Università degli Studi di Sassari
Amministrazione Centrale

Oggetto: Evidenziazione problematiche costruttive edificio "Santa Chiara" Bastioni Marco Polo, Alghero.

Particolare intonaci ammalorati

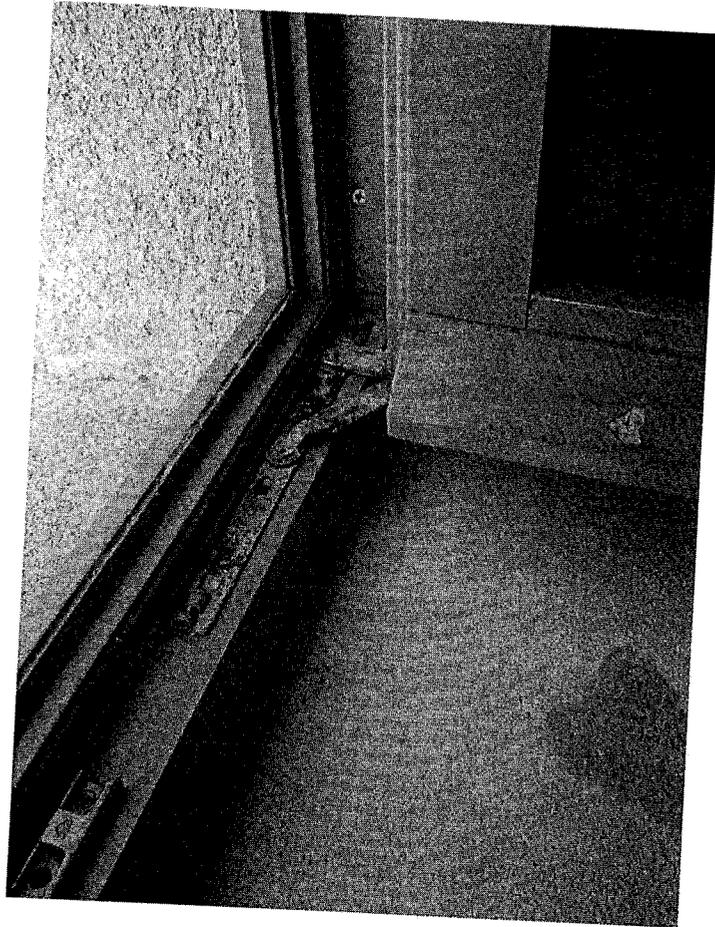
- **Il degrado complessivo degli intonaci dell'edificio, con alcune situazioni di distacco totale sui paramenti esterni.**

Da una prima valutazione si è constatata la presenza di strati di intonaci cementizi alternati a strati di intonaci a base calce. Gli intonaci a base cemento risultano infatti inadatti a ricoprire murature in tufo o calcaree, per le inopportune caratteristiche fisico chimiche come estrema rigidità, mancanza di traspirabilità, formazione di ettringite e thaumasite ed elevato contenuto di sali idrosolubili. Inoltre l'utilizzo di intonaci cementizi risulta ancor più problematica se abbinato/alternato a strati di intonaci a base calce, come accertato in loco; nelle zone maggiormente deteriorate si è constatata la presenza di intonaci a base cemento sovrapposti a strati di intonaco a base calce, con la formazione di distacchi e intercapedini con successivi scollamenti, tale processo potrebbe portare a breve ad un deterioramento completo della superficie intonacata.

Particolare scarsa qualità infissi

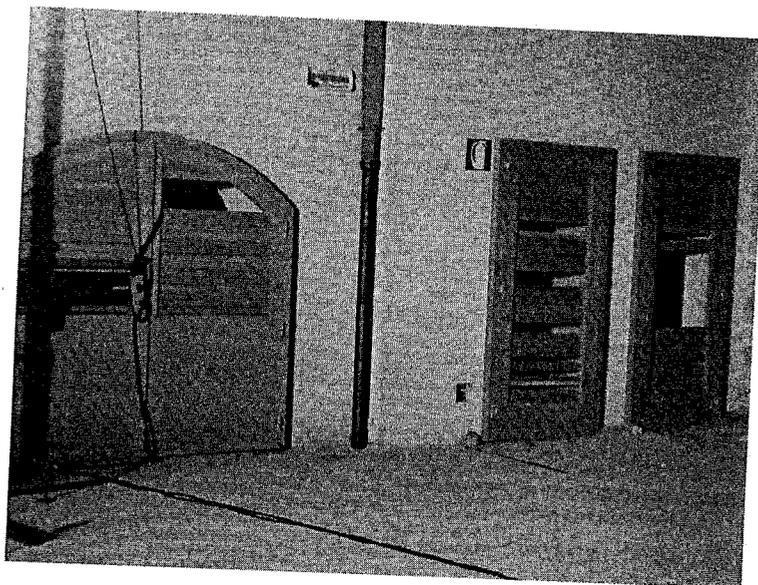
- **Cedimento e deformazione degli infissi.**

Si rileva come gran parte degli infissi ed in particolare quelli più grandi e pesanti, presentano deformazioni e svergolamenti, tali da rendere gli stessi inutilizzabili; in alcuni casi i questi fenomeni hanno comportato il cedimento completo dell'anta (porta di accesso alla copertura).

Si presume che tali vizi siano dovuti all'eccessivo peso degli infissi in rapporto al tipo di materiale utilizzato (legno tenero). Anche la ferramenta presenta segni di una prematura usura ed eccessiva ossidazione, sempre in considerazione della recentissima installazione.
